工事計画認可申請書の一部補正について

高浜発電所第3号機

工事計画認可申請書の一部補正

補正を必要とする理由

第2-1図 アーク放電発生箇所とアーク放電を遮断する遮断器
(外部電源又は主発電機からの給電時)

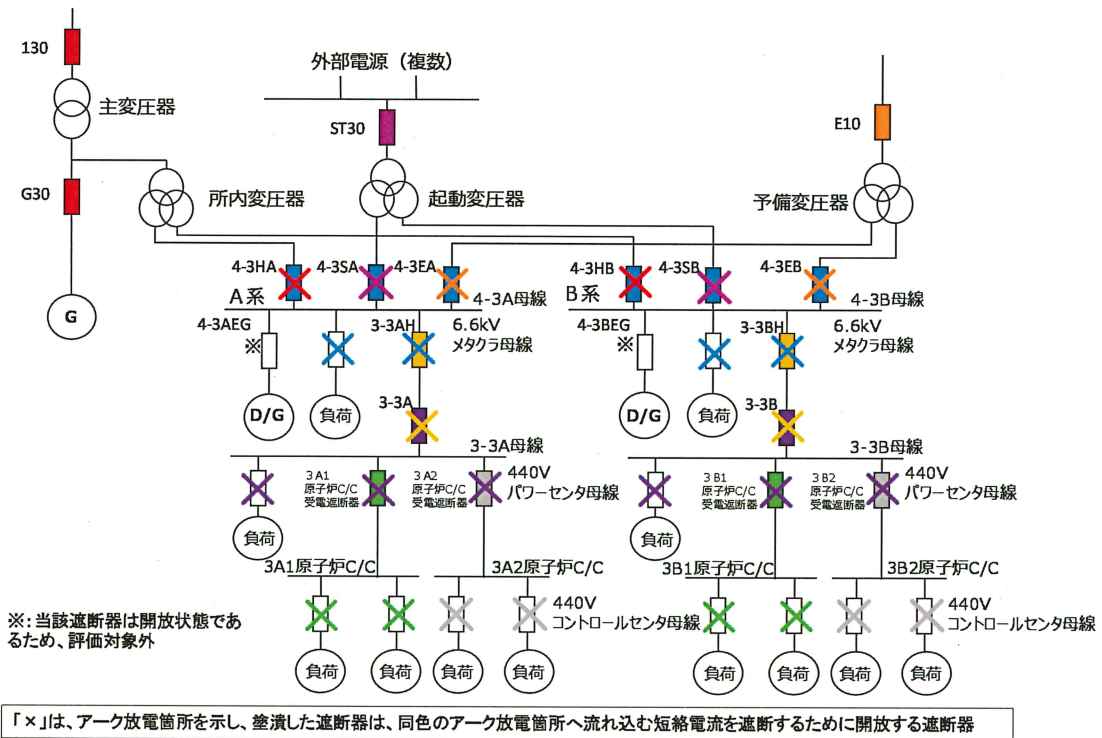
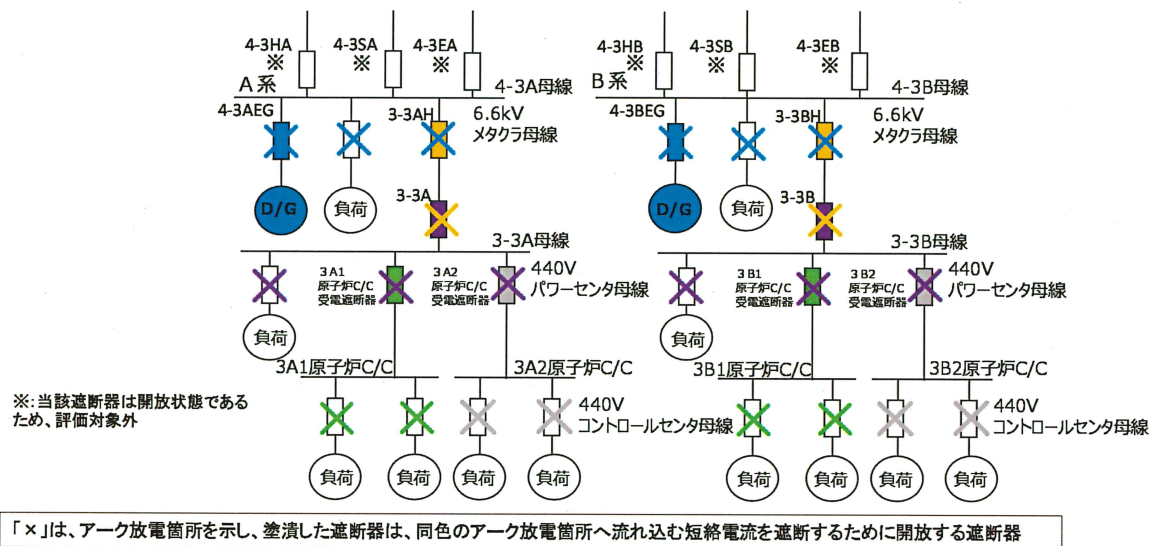
変更前	変更後	備考
<p>※: 非常用DGに接続される電気盤については今回申請対象外</p> <p>「x」は、アーク放電箇所を示し、塗潰した遮断器は、同色のアーク放電箇所へ流れ込む短絡電流を遮断するために開放する遮断器</p> <p>第2-1図 アーク放電発生箇所とアーク放電を遮断する遮断器 (非常用ディーゼル発電機給電時以外)</p> <p>※: 非常用DGに接続される電気盤については今回申請対象 ※2: 非常用DG給電時には、当該遮断器は開放状態であるため、評価対象外</p> <p>「x」は、アーク放電箇所を示し、塗潰した遮断器は、同色のアーク放電箇所へ流れ込む短絡電流を遮断するために開放する遮断器</p> <p>第2-2図 アーク放電発生箇所とアーク放電を遮断する遮断器 (非常用ディーゼル発電機給電時)</p>	<p>※: 当該遮断器は開放状態であるため、評価対象外</p> <p>「x」は、アーク放電箇所を示し、塗潰した遮断器は、同色のアーク放電箇所へ流れ込む短絡電流を遮断するために開放する遮断器</p> <p>第2-1図 アーク放電発生箇所とアーク放電を遮断する遮断器 (外部電源又は主発電機からの給電時)</p> <p>※: 当該遮断器は開放状態であるため、評価対象外</p> <p>「x」は、アーク放電箇所を示し、塗潰した遮断器は、同色のアーク放電箇所へ流れ込む短絡電流を遮断するために開放する遮断器</p> <p>第2-2図 アーク放電発生箇所とアーク放電を遮断する遮断器 (非常用ディーゼル発電機からの給電時)</p>	<p>記載の適正化</p> <p>記載の適正化</p>

なお、外部電源又は主発電機からの給電時 (第2-1図参照) におけるメタルクラッド開閉装置、パワーセンタ及びコントロールセンタのアーク火災防止対策については、平成31年4月8日付け原規規発第1904088号にて認可された工事計画において第2-1表のとおりアーク放電の遮断時間を設定・対策済であり、非常用ディーゼル発電機からの給電時 (第2-2図参照) におけるパワーセンタ及びコントロールセンタのアーク火災防止対策についても同工事計画においてアーク放電の遮断時間を設定・対策済である。

非常用ディーゼル発電機からの給電時におけるメタルクラッド開閉装置のアーク火災防止対策については、アーク放電時の短絡電流を50保護リレーで検出し、非常用ディーゼル発電機受電遮断器の開放又は非常用ディーゼル発電機の停止によりアーク放電を遮断する設計とするため、次式によって求められるアークエネルギーがアーク火災発生の閾値を超えないように50保護リレーの動作時間を適切に設定し、アーク放電の遮断時間を設定する。(具体的には、第2-2表のとおりアーク放電の遮断時間を設定する。)
